Oggetto: ID_VIP 7383

Progetto di un impianto integrato agro-ovi-fotovoltaico e biomonitoraggio ambientale con annesso sistema di accumulo e opere di connessione alla RTN, da realizzare nei comuni di Copertino (LE) e di Galatina (LE); potenza nominale impianto PV 60.000 kW, denominato "Copertino" (il "Progetto").

CONTRODEDUZIONI al parere tecnico istruttorio delle DG ABAP prot. n. 0024601-P del 30/06/2022 (il "Parere")

SP20

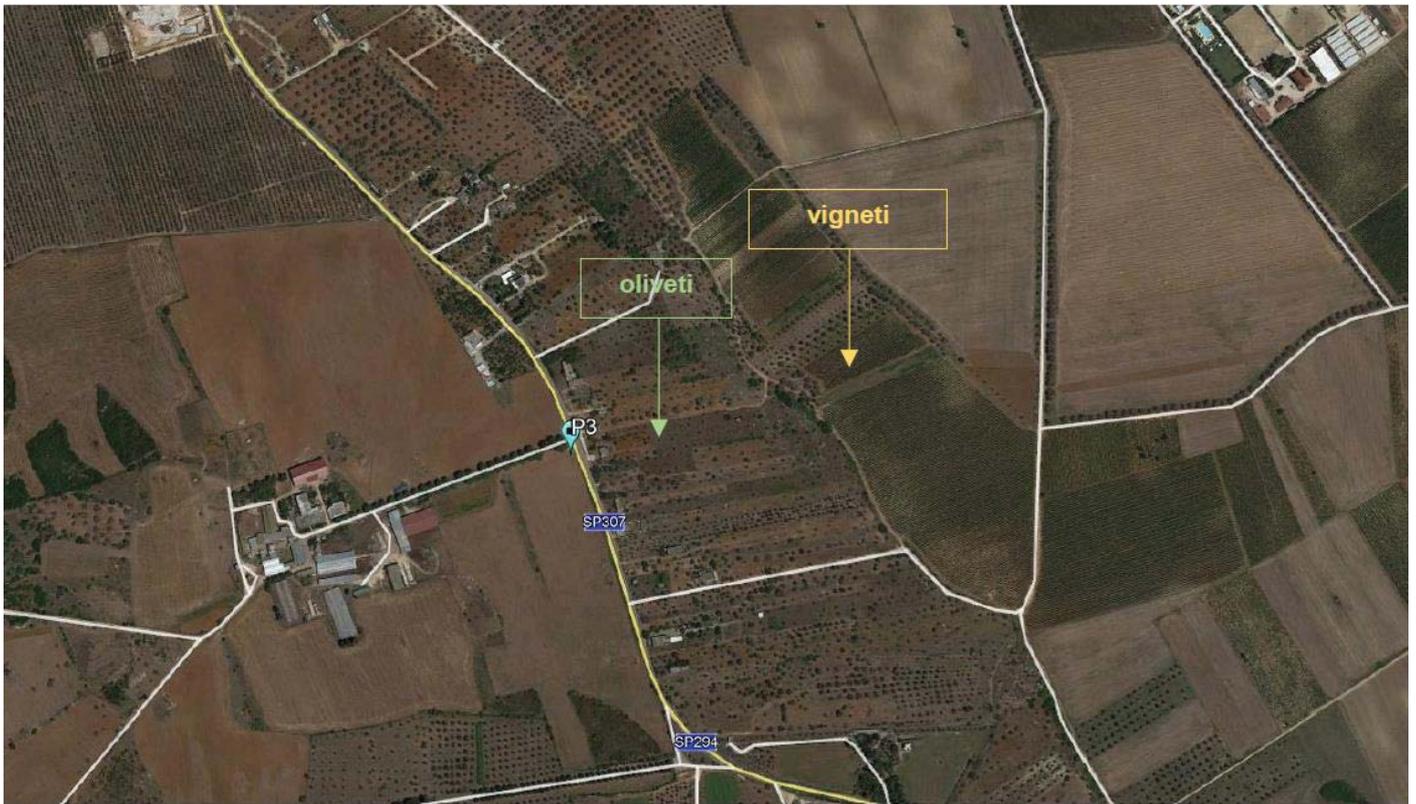
- a. SP20. La visibilità teorica di un osservatore ubicato lungo la SP20 a nord-est dell'area di impianto sarà limitata alla porzione di impianto prospiciente la SP 20. Nella realtà, come mostra l'immagine Figura 6.6 del SIA Qd.Amb., la visibilità è di fatto ostacolata dalla vegetazione presente che si frappone tra l'osservatore e l'impianto, oltre che dalla naturale conformazione del terreno.

- b. SS101. Un osservatore collocato lungo la SS101, disporrà di una visibilità teorica solo di una porzione dell'impianto, benché l'intera area di impianto sia priva di rilievi significativi poiché in questo caso la presenza di uliveti, coltivazioni, alberature e manufatti isolati, nonché la notevole distanza dell'osservatore, di fatto impediscono la percezione dell'impianto.

SP307

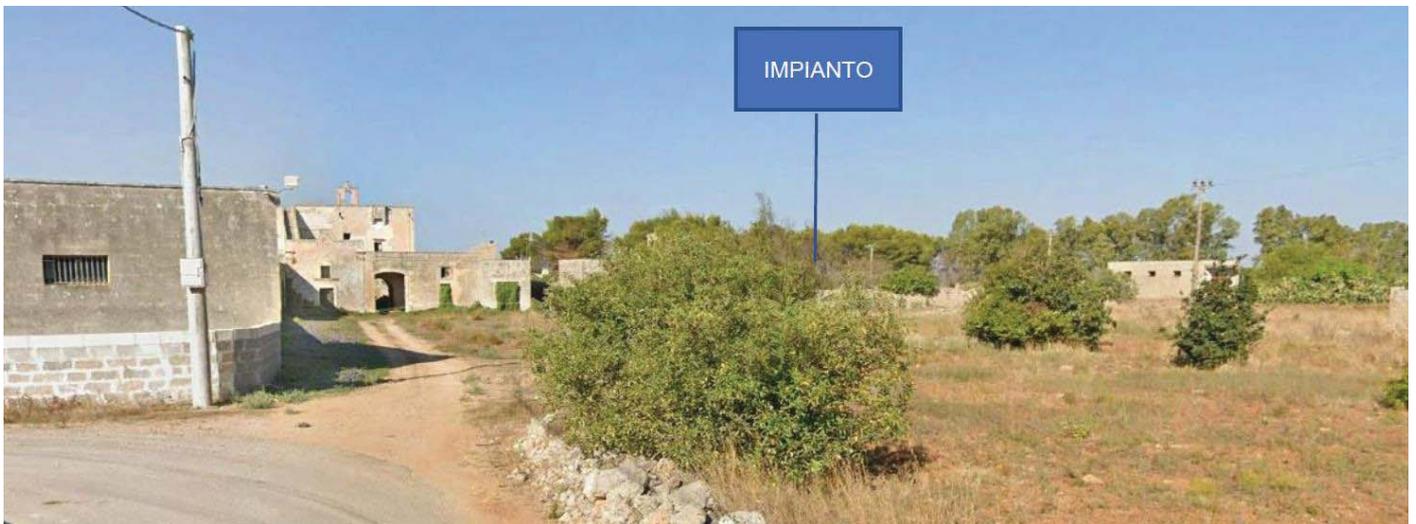
- c. SP307. Un osservatore collocato lungo la SP307 ad ovest dell'impianto, in prossimità del viale di accesso di Masseria La Nova potrebbe disporre di una visibilità teorica su gran parte dell'area di intervento in quanto priva di rilievi significativi.

Dal profilo di elevazione riportato nei documenti sopra citati, infatti, si può notare come l'osservatore abbia teoricamente un'ottima visibilità dell'impianto; ciononostante, le alberature e la vegetazione che si interpongono tra l'osservatore e il punto osservato (l'impianto in oggetto) ne ostacolano la visibilità: la presenza di oliveti, coltivazioni, alberature e manufatti isolati a ridosso della SP 307 riducono in modo considerevole il campo visivo impedendone di fatto la visuale sull'area di impianto.

- d. **SP18.** Un osservatore posto lungo la SP18 (strada a valenza paesaggistica) a Nord dell'impianto i lotti di impianto risulteranno scarsamente visibili.

Dal profilo di elevazione, infatti, si evincono alcuni rilievi tra l'osservatore e l'area di intervento che limitano la visibilità dell'impianto. Inoltre, i fabbricati, le abitazioni, le alberature e le colture presenti si interpongono tra l'osservatore.

- c. **Masseria La Nova:** come già anticipato, guardando l'area di impianto dal manufatto in questione, le alberature e la vegetazione presenti si interpongono tra l'osservatore e il punto osservato ostacolano la visibilità: la presenza di oliveti, coltivazioni, alberature e manufatti isolati a ridosso della SP 307 riducono in modo considerevole il campo visivo impedendone di fatto la visuale sull'area di impianto.

- d. **Masseria Monaci:** il fotoinserimento post operam illustra la percezione visiva che avrebbe un osservatore percorrendo la SP 18 in direzione del centro abitato Galatina in prossimità del viale di accesso di Masseria Monaci. L'impianto si percepisce in lontananza, sulla sinistra dell'osservatore. Oltre alle notevoli distanze, le mitigazioni visive adottate e l'andamento pianeggiante del territorio consentono di fondere in maniera armonica l'orizzonte visivo e di integrare le opere in progetto con il contesto agrario. Occorre inoltre specificare che la caratteristica di non stanzialità dell'osservatore in questo tratto di strada, ne riduce ulteriormente la percezione.
